BUNDESGESELLSCHAFT  
FÜR ENDLAGERUNG

# Zusammenfassung der Onlinediskussion der Anwendungsmethoden

Stand 08.09.2020

Abbildung 1: Vom Mitglied „endlagerdialog.de“ gepostete Grafik im BGE-Forum. Quelle: Landesamt für Geologie und Bergwesen Sachsen-Anhalt. (Abbildungsunterschrift nachträglich durch BGE eingefügt).

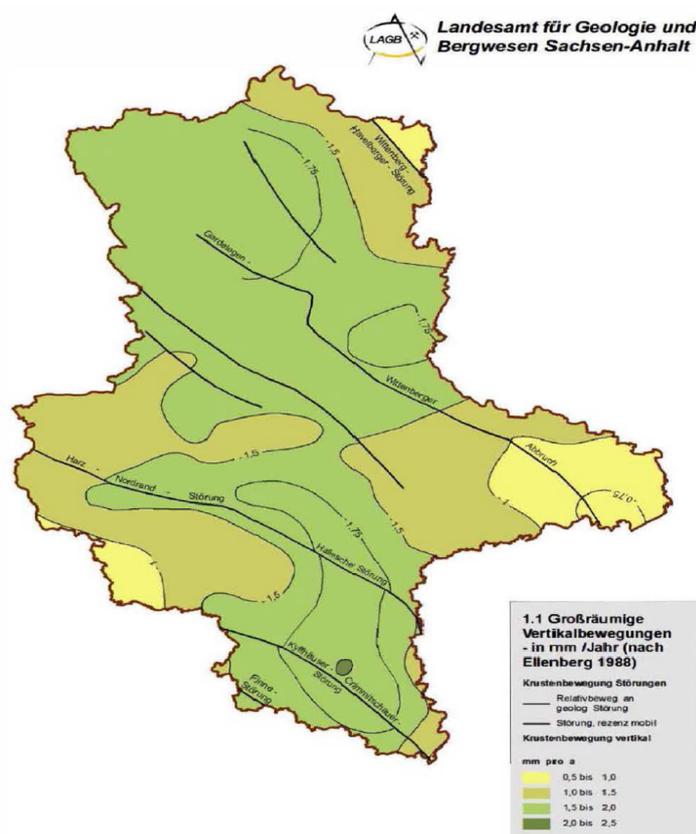
- (2) In der [Zusammenstellung der Antworten der Landesbehörden und der Bundesgesellschaft für Geowissenschaften und Rohstoffe \(BGR\) auf die Abfrage der Daten für die Anwendung der Ausschlusskriterien durch die Bundesgesellschaft für Endlagerung mbH \(BGE\) vom 2. August 2017](#) gibt es auf Seite 118 folgende Karte

Hier sind durchaus Hebungen von größer ein Millimeter pro Jahr verzeichnet. Ausgehend von diesen hohen jährlichen Hebungsraten ist im Einzelnen zu begründen, warum diese nicht zu einer Hebung von 1000 Meter in einer Million Jahre führen werden.

**Abbildung 2:** Von der BGE im Forum gepostete Grafik zu Störungsfläche.  
Quelle: BGE (Abbildungsunterschrift nachträglich durch BGE eingefügt).

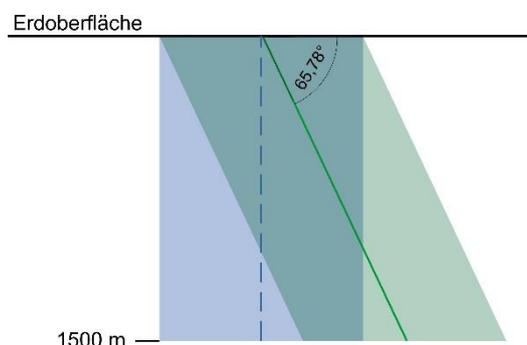
„Eine weitergehende Frage: In der obigen Darstellung wird, anders als etwa bei den Steckbriefen zu Bohrungen oder Bergwerken, nicht wirklich deutlich, ob die BGE Störungen als 2D- oder 3D-Phänomen betrachtet. Zwar ist von der räumlichen Lage gekrümmter Störungsflächen die Rede, sowie von der vertikalen Projektion der Volumenkörper an die Geländeoberfläche. Nicht klar wird aber, wie mit (wohl der großen Mehrzahl der) Störungszonen umgegangen wird, deren räumliche Lage im Untergrund unbekannt ist. Irritierend wirkt vor allem die Fokussierung auf geologische Karten für "den größten Teil der Daten" – weil Karten ja pure 2D-Gebilde sind. Ist es sinnvoll, diese lediglich von ihrer Oberflächen-Spur ausgehend linear nach unten fortzuschreiben?“

Danke für diese Frage, mit der wir uns bei der BGE in der Vergangenheit ebenfalls intensiv auseinandergesetzt haben. Wir haben den Fall eines Ausschlusses ohne Kenntnis des Einfallwinkels einmal für eine typische Störung in Deutschland visualisiert.
